高浜発電所1、2号炉
審査会合における指摘事項の回答
(運転期間延長認可申請関係)

平成28年3月3日
関西電力株式会社

高浜発電所1、2号炉 審査会合における指摘事項の回答一覧表

試験結果の例
(左から、評価分類0, 1, 2)

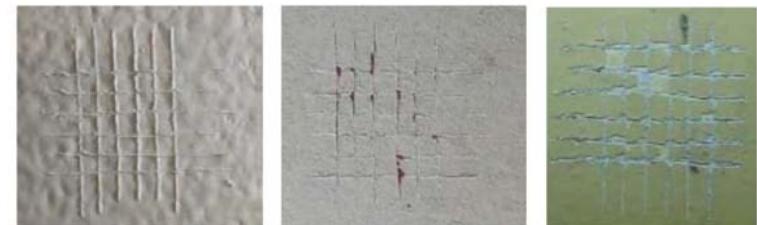
試験結果は以下の通りであり、JISに規定する結果分類(分類0~5までの6段階)のうち、「一般目的に適合する範囲(分類0~2)」に合致するものであった。

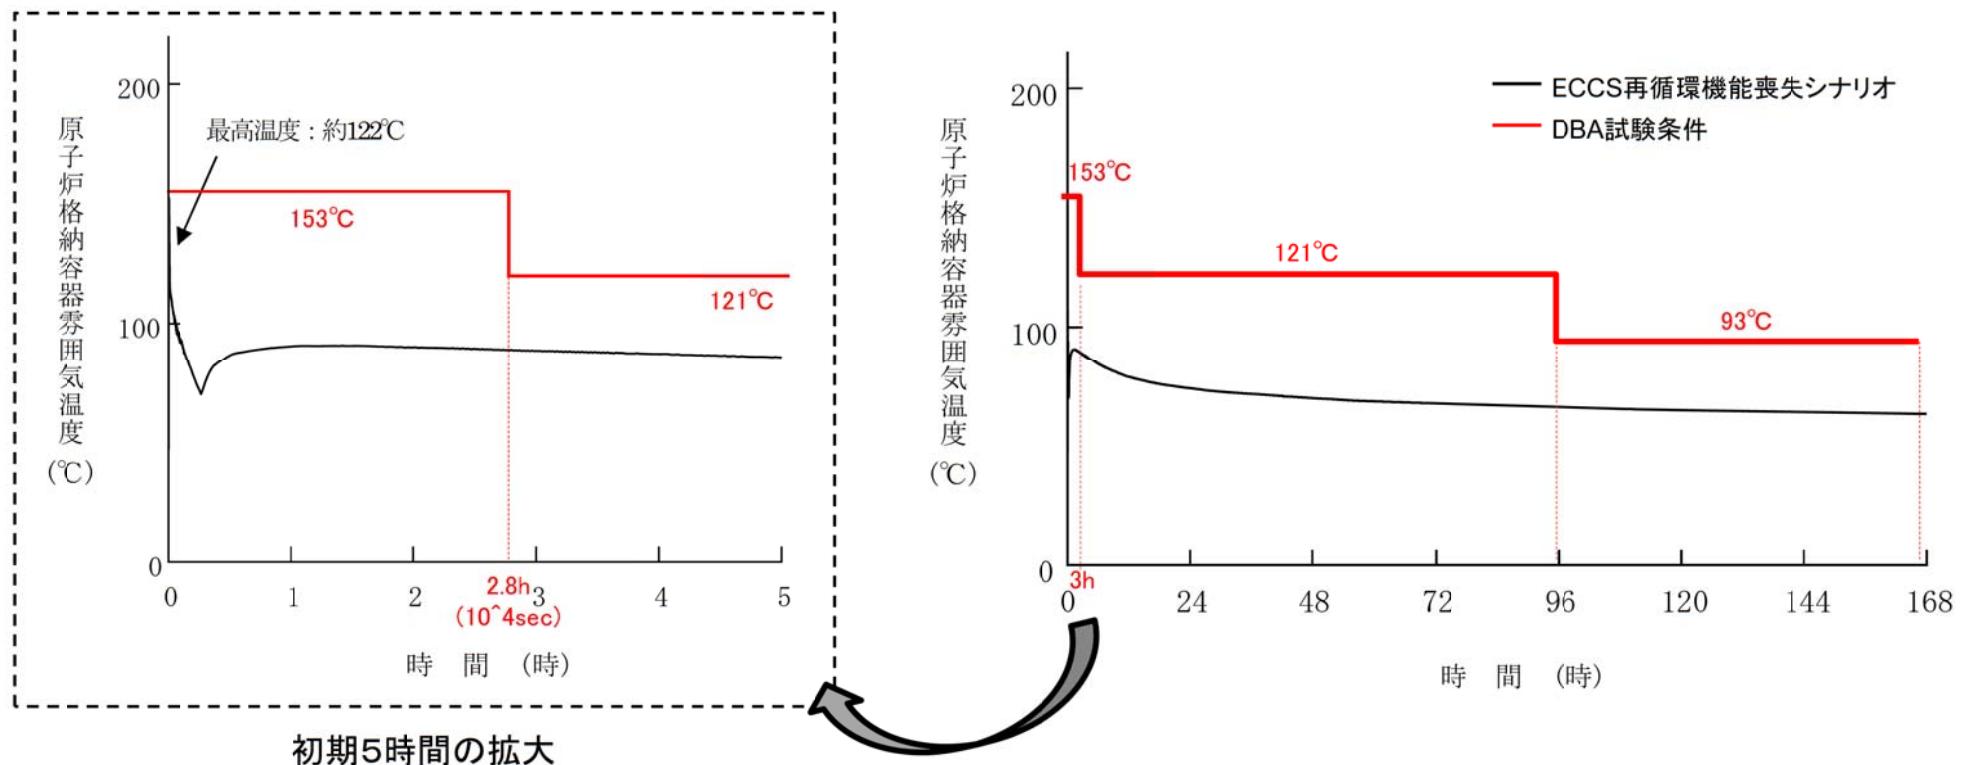
CVスプレーを考慮するシナリオである「ECCS再循環機能喪失」シナリオにおけるCV内温度推移は以下の通り。

CVスプレーによる温度低下が期待できるため、各時間帯でのCV内温度はDBA試験条件に包絡されており、重大事故等時においても塗装の健全性が確認されている。

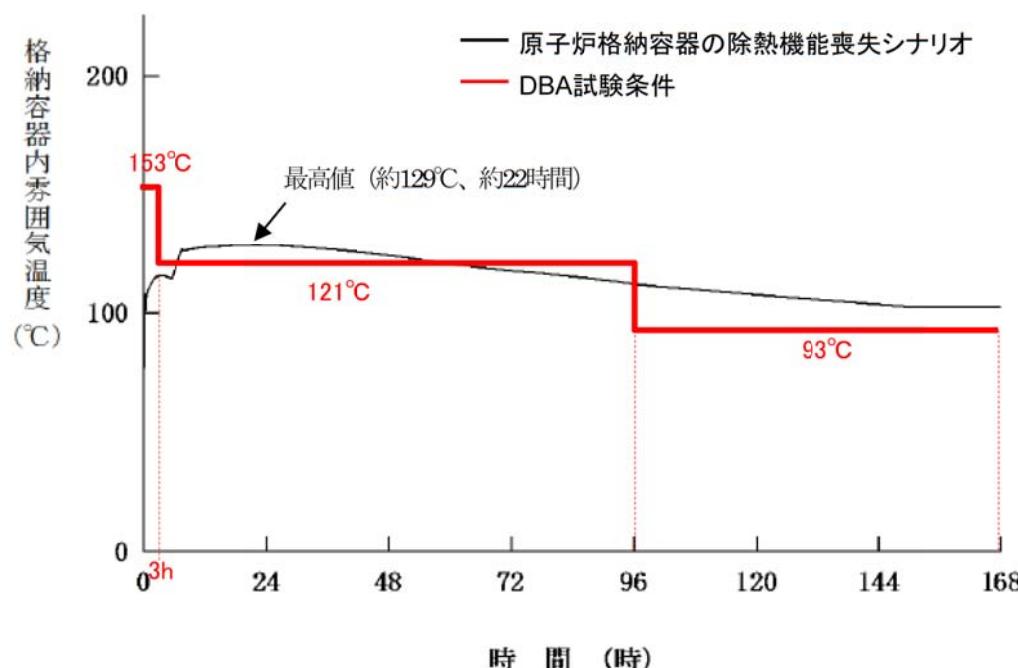
CVスプレイを考慮しないシナリオである「原子炉格納容器の除熱機能喪失」シナリオにおけるCV内温度推移は以下の通り。

高浜1, 2号炉のCV鋼板内面塗装はASTM D3911に記載される条件にてDBA試験を実施しているが、大破断LOCA時環境を包絡するDBA試験条件と比較して、CVスプレイを考慮しないシナリオ(中小破断LOCA又はRCS破断なし)では初期の温度過渡が緩やか。また、塗装がCVスプレイ水を受けないという面でも環境としては緩やかな条件。

さらに、SA有効性評価シナリオの最高到達温度はDBA試験条件の最高温度153°Cに十分包含されていることから、重大事故等時においても塗装は健全であると考えられる。

7. 上部棚吸収エネルギー予測値と実測値の関係

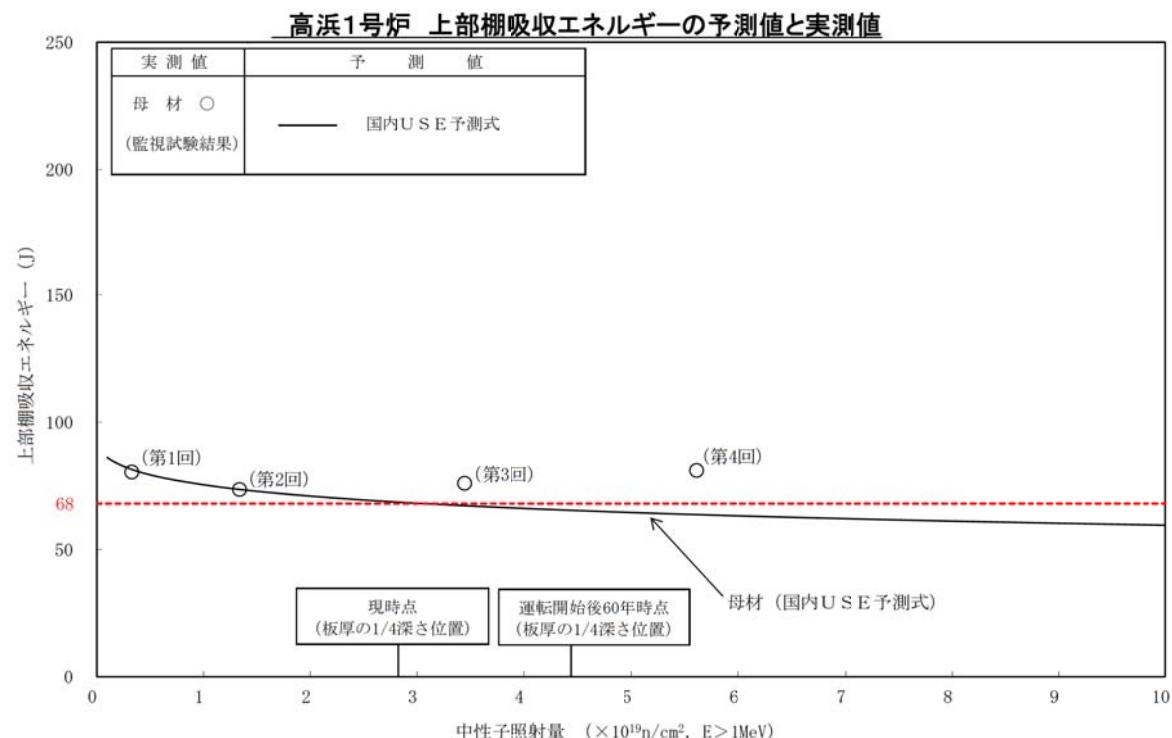
これまで実施した計4回の監視試験結果を基に、JEAC4201-2007/2013追補版に規定されている予測式によって評価した結果、高浜1号炉の60年時点の上部棚吸収エネルギーは65Jになるとの結果が得られたため、JEAC4206の規定により、68Jを下回る場合に要求されている破壊力学評価を実施した。

60年時点の上部棚吸収エネルギー予測値(65J)を用いて実施した破壊力学評価の結果、JEAC4206の要求事項を満足しており、原子炉容器の健全性に問題がないことを確認している。

なお、高浜1号炉は第4回監視試験までに上部棚吸収エネルギーの評価部位である板厚の1/4深さにおける約72年相当の照射量に値するデータが採取できているが、それらの実測データは68Jを下回っていない。

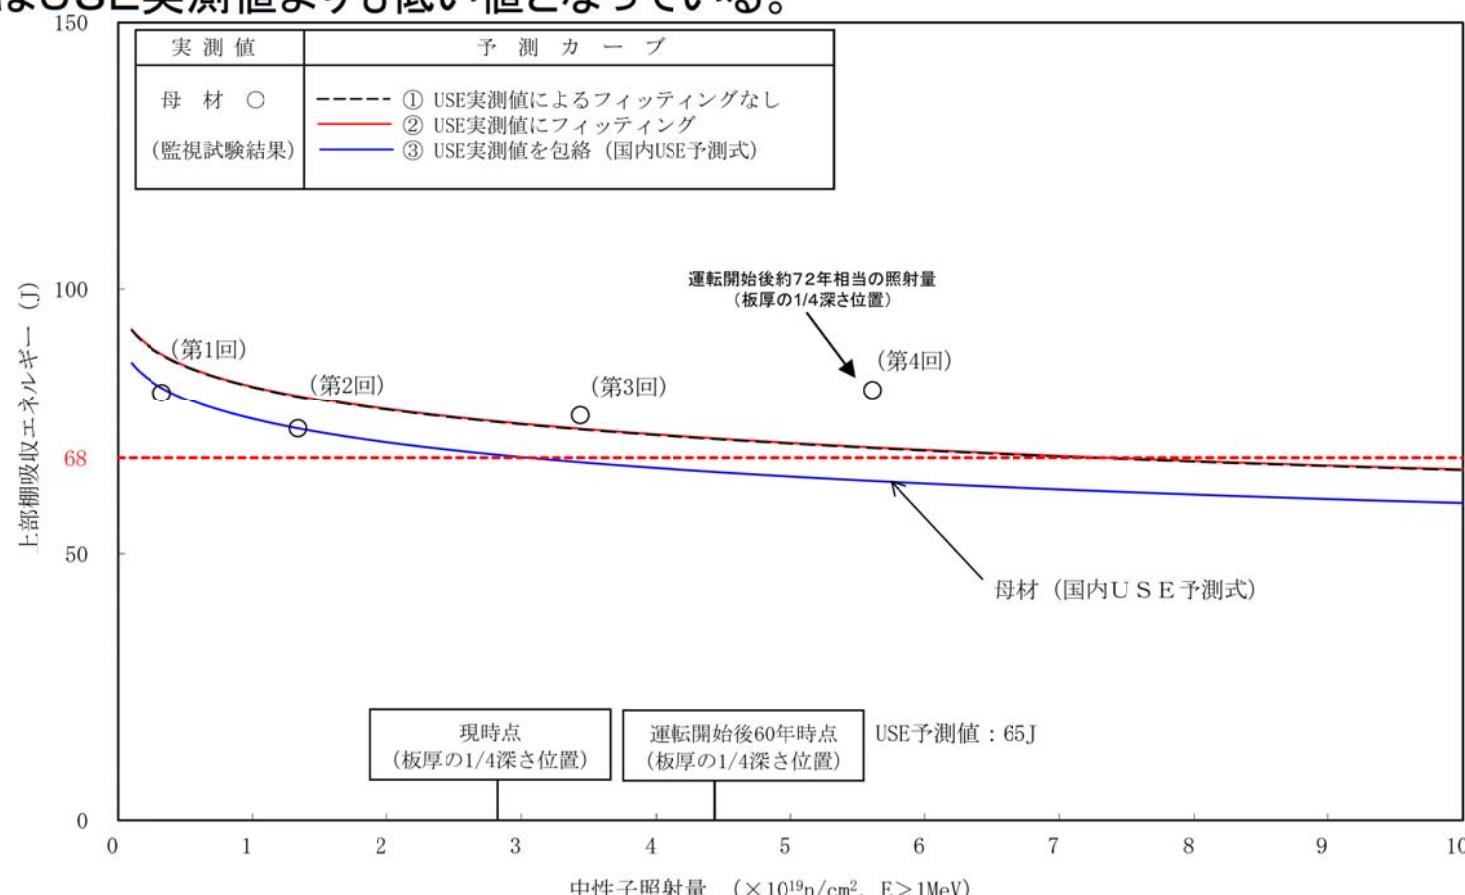
1. 化学成分と照射量から、上部棚吸収エネルギー(USE)予測カーブ(USE実測値によるフィッティングなし)を作成する(①のカーブ)。
2. JEAC4201の規定に基づき、①の予測カーブをUSE実測値にフィッティングする。(②のカーブ)
3. Δ USE実測値のうち最も大きいものが Δ USE予測値を上回る場合は、当該のUSE実測値を包絡するように予測カーブを再設定する。(③のカーブ)

➡ 上記の通りJEAC4201に基づく上部棚吸収エネルギー予測を実施しており、高浜1号炉では第2回監視試験時の Δ USE実測値が最も大きい数値を示していることから、第3・4回監視試験の照射量におけるUSE予測値はUSE実測値よりも低い値となっている。
